**AVIS RELATIF À LA PROTECTION
CONTRE LES EVENTUELS EFFETS NOCIFS ET NUISANCES
PROVOQUÉS PAR LES RAYONNEMENTS NON IONISANTS
GÉNÉRÉS PAR DES ANTENNES ÉMETTRICES STATIONNAIRES
Commune : CHAPELLE-LEZ-HERLAIMONT - Exploitant : ORANGE
Référence exploitant : 384C1_2/30522C1_2/40522C1_2/50522C1_2**

Rapport n° 180 / 2024

Adresse	Rue des Bleuets, 101 7160 CHAPELLE-LEZ-HERLAIMONT (Chapelle-lez-Herlaimont)
Coordonnées Lambert belge 72	143196E 129006N
Type d'implantation	Pylône
Exploitant	ORANGE
Réf. du site de l'exploitant	384C1_2/30522C1_2/40522C1_2/50522C1_2

Figure 1 : Vue en plan des lieux de séjour et des points de contrôle

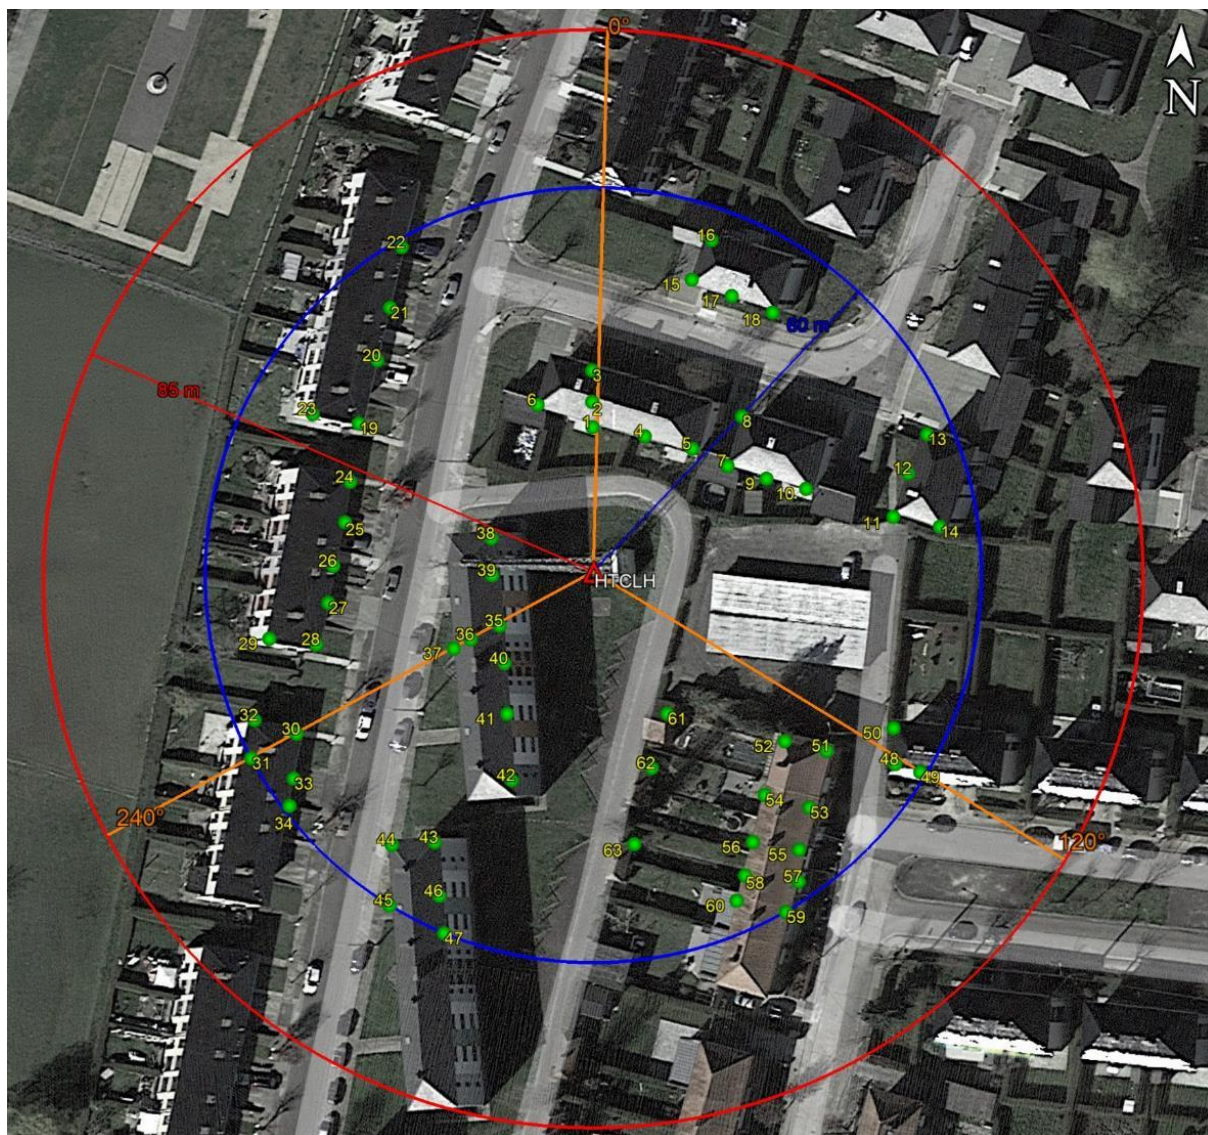
En ce qui concerne les antennes de l'installation mentionnées dans le tableau 1, la distance maximale à laquelle la limite pourrait être atteinte, à l'extérieur, est égale à 84,4 m. S'il n'y a pas de LS à une distance inférieure, les antennes respectent forcément la limite d'immission.

Dans le cas des LS situés à l'intérieur des bâtiments, une atténuation d'obstacle est prise en compte et il en résulte que la distance maximale à laquelle la limite pourrait être atteinte se réduit à 59,7 m.

Figure 2 : Vue en plan des installations d'antennes dans un rayon de 300 mètres autour de l'installation faisant l'objet de la demande d'avis

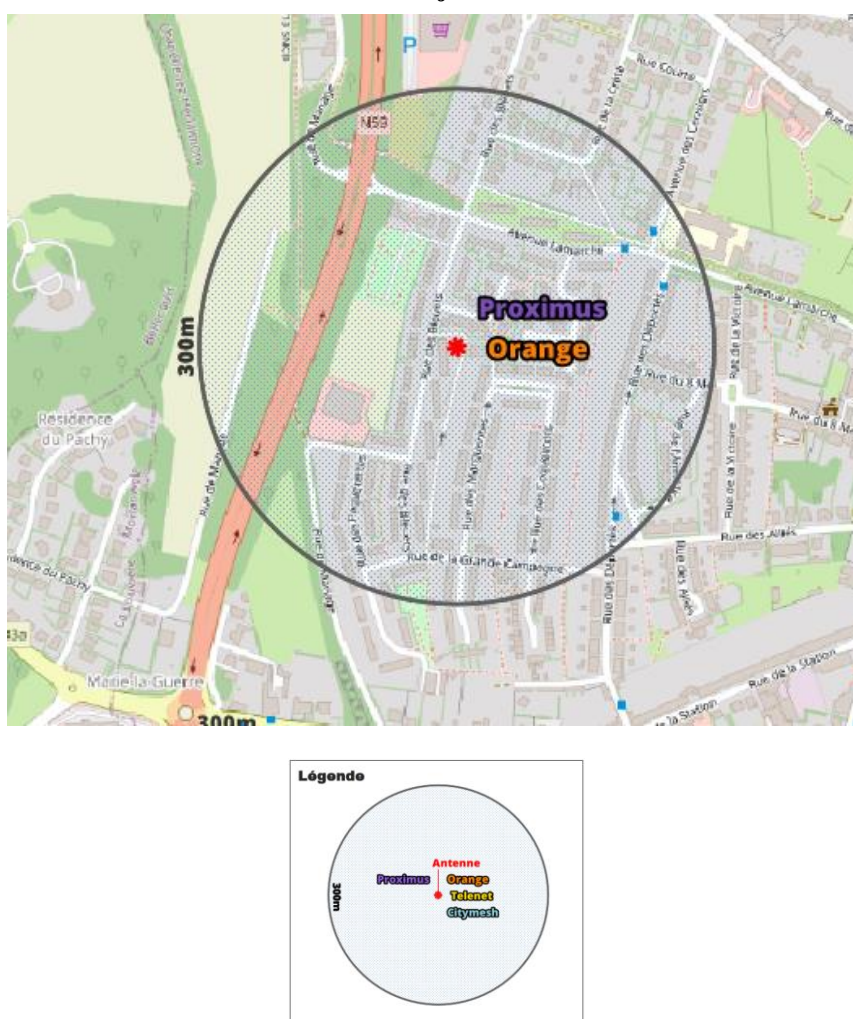
Compte tenu du nombre d'installations localisées dans la figure 2, il apparaît que l'intensité du rayonnement électromagnétique généré, dans les lieux de séjour situés à proximité de l'installation référencée dans le paragraphe 2, par l'ensemble des antennes émettrices stationnaires de l'ensemble des exploitants du même site d'antennes émettrices stationnaires respecte la limite fixée à l'article 4, § 2 du décret.
